Марка арк.№	Найменування	Примітки
1	Загальні дані	
2	Схема гідроізоляції ростверку, стін підвалу та шпунтового огороження	210/11-2019-AP
3	План на відм. -4.950 Фрагмент плану на відм. -2.350, -1.350 Розріз 4 - 4	210/11-2019-AP
23а	Розрізи по стінам підвалу	210/11-2019-AP
28	Схема внутрішніх вітражей	210/11-2019-AP
24	Вертикальні елементи каркасу на відм. -5,050	210/11-2019-КБ.1

В проекті "Будівництво приміщень торговельно-розважального призначення і закладів громадського харчування зі стоянками автомобілів для відвідувачів на перетині Дніпровської набережної та проспекту Миколи Бажана у Дарницькому районі м. Києва" виконані додаткові до нормативних вимог наступні компенсаційні заходи, що унеможливають негативний вплив на споруди метрополітену, та відповідають вимогам з організації технічного обслуговування та експлуатації метрополітену, в тому числі:

Зм.	Кіл.	Арк.	Недок.	Підпис	Дата	Будівництво приміщень торговельно-розважального призначення і закладів громадського харчування зі стоянками автомобілів для відвідувачів на перетині Дніпровської набережної та проспекту Миколи Бажана у Дарницькому районі м. Києва			
Виконав	Василенко					Приміщення торговельно-розважального призначенн

Схема гідроізоляції ростверку, стін підвалу та шпунтового огородження

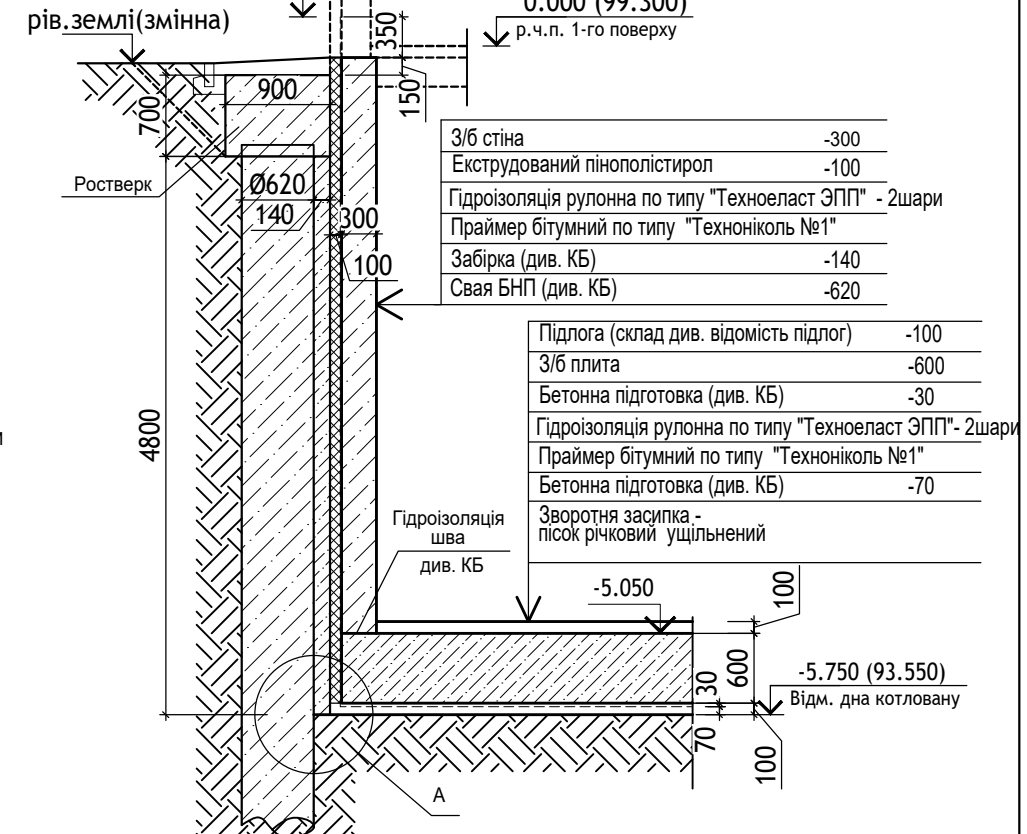
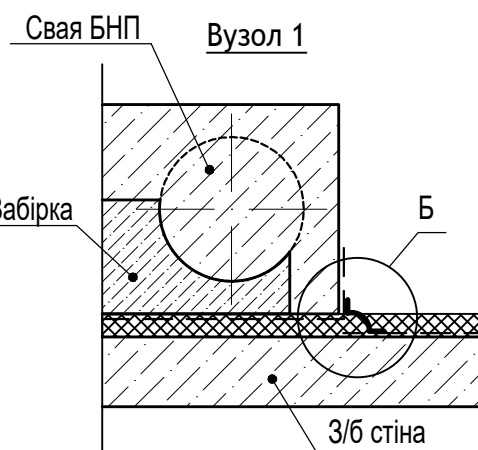
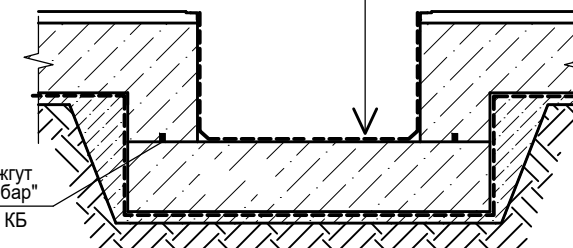
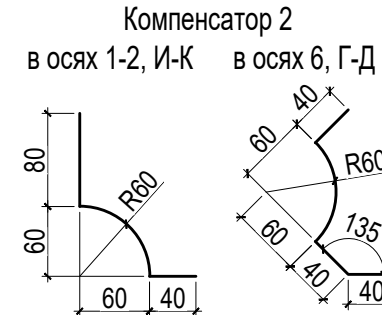
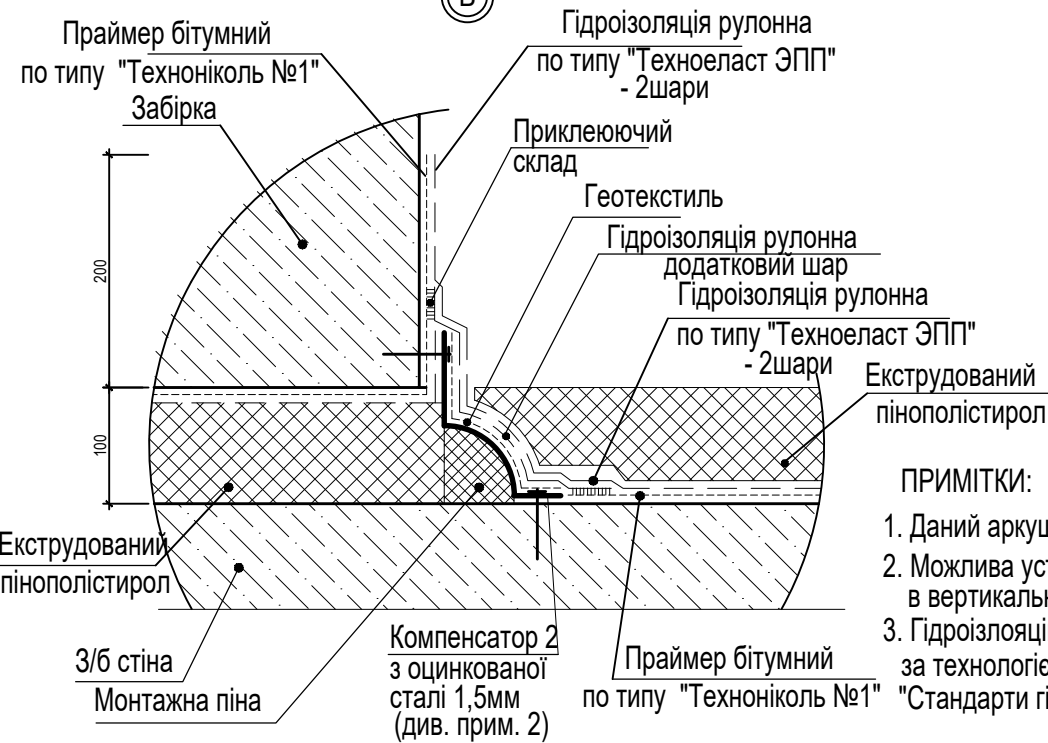
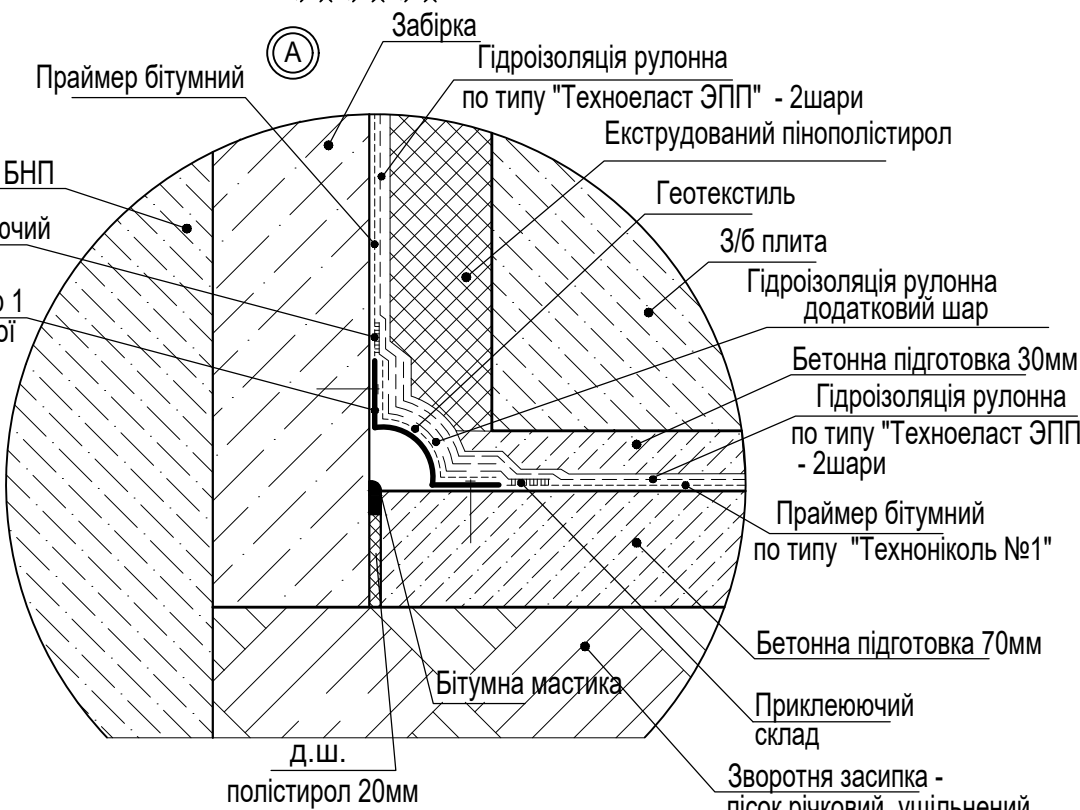
**1. « влаштування посиленої гідроізоляція підземних конструкцій Об'єкту по всьому периметру;»**

- в бетон підземної частини додається «Пенетрон Адмікс» що зазначено в прим.21 арк. КБ.1-24 (зам.3), в шви бетонування закладається Пенебар.
- зовні підземна частина захищена рулонною гідроізоляцією по типу «техноеласт ЕПП» в два шари по праймеру, що зазначено на арк. AP-2 (зам.1)
- в місці безпосереднього примикання вестибюля метрополітена до будівлі виконується відновлення існуючої гідроізоляції переходу та посилені гідроізоляційні заходи щодо будівлі, що відображено на арк. AP-23а

- На арк. AP\_2 (зам.1) в прим.3, зазначено що гідроізоляцію введів комунікацій виконувати згідно з технологією ПЕНЕТРОН - «Стандарти гідроізоляції ПЕНЕТРОН»

План на відм. -4.950

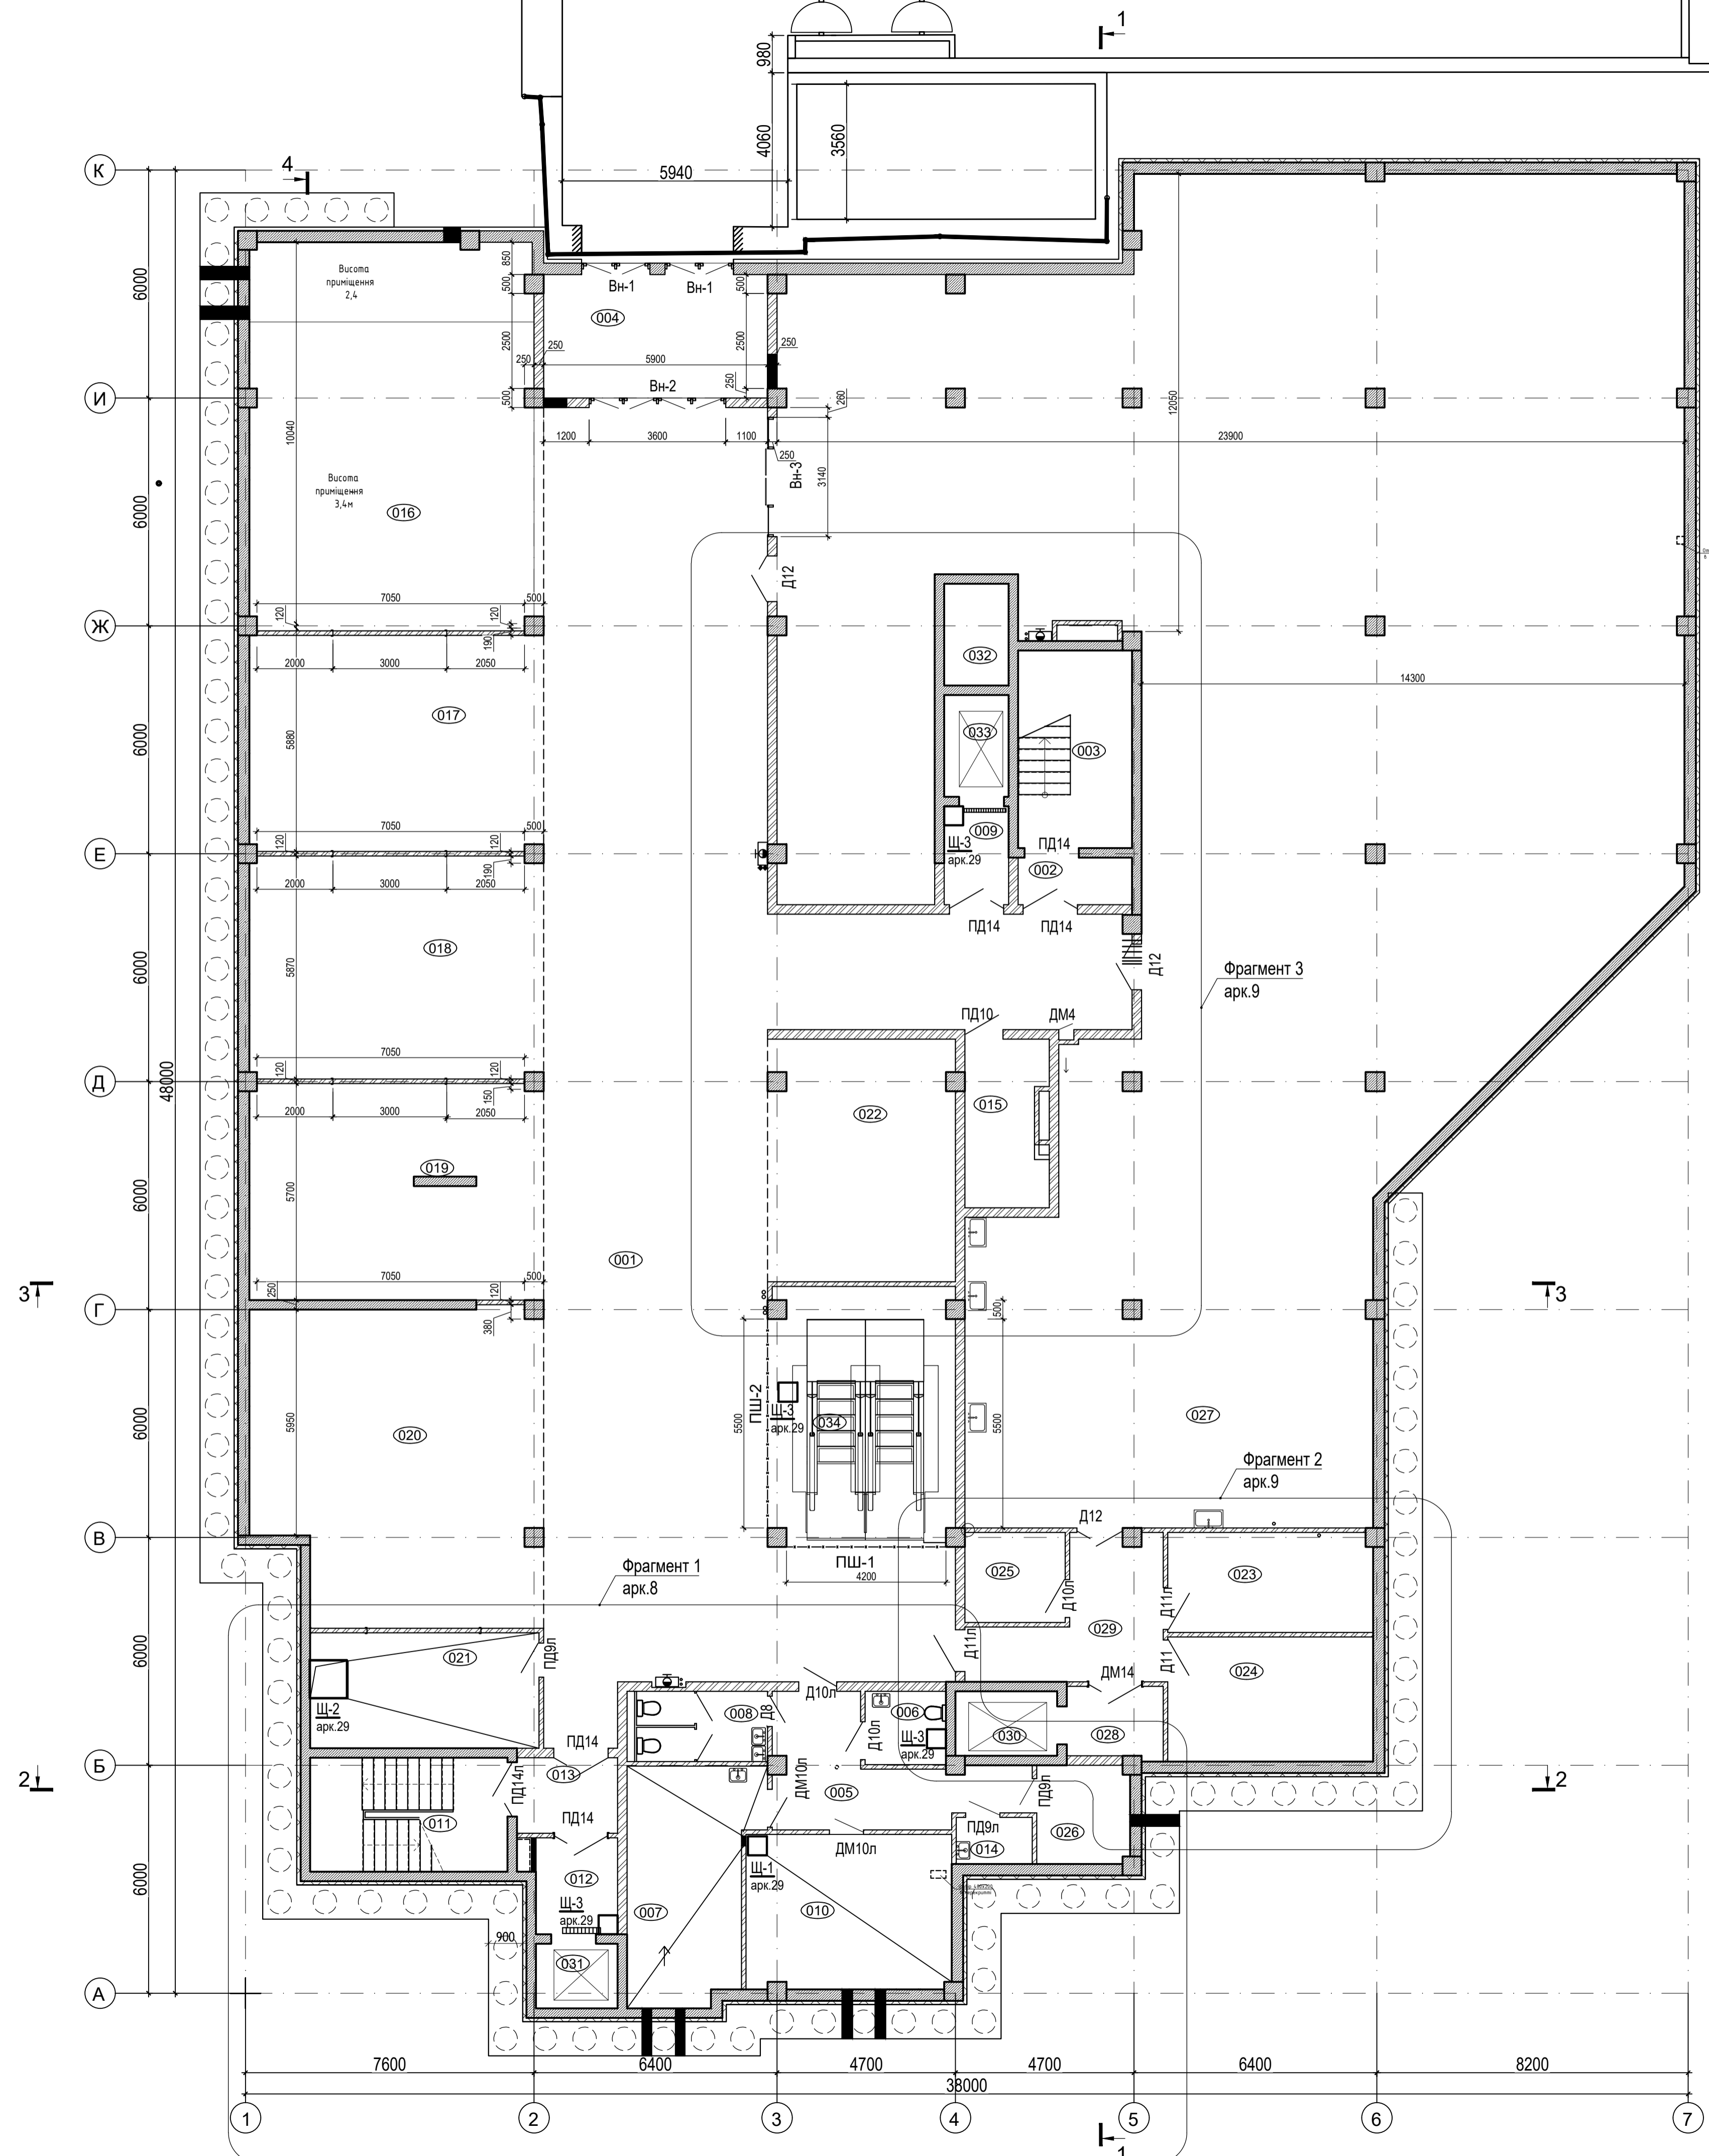
**3. « заповнення прорізу в підземному переході Об'єкту перешкодою 2-го типу згідно з вимогами п.2.14 (табл.2) ДБН В.1.1-7-2016 «Пожежна безпека об'єктів будівництва. Загальні вимоги» в місці примикання підземної частини Об'єкта до діючого підземного переходу в осях 2-3/И-К;»**

- Стіни тамбур-шлюзу в осях 2-3 \ И-К виконуються з повнотілої цегли і залізобетону з межею вогнестійкості не менше REI-60 (2 тип) Заповнення прорізів - алюмінієві вітражі Вн-1 і Вн-2 (арк. AP-3 (зам. 1) і арк. AP-28 (зам.1)) в протипожежному виконанні з межею вогнестійкості EI 30 (2 типу).
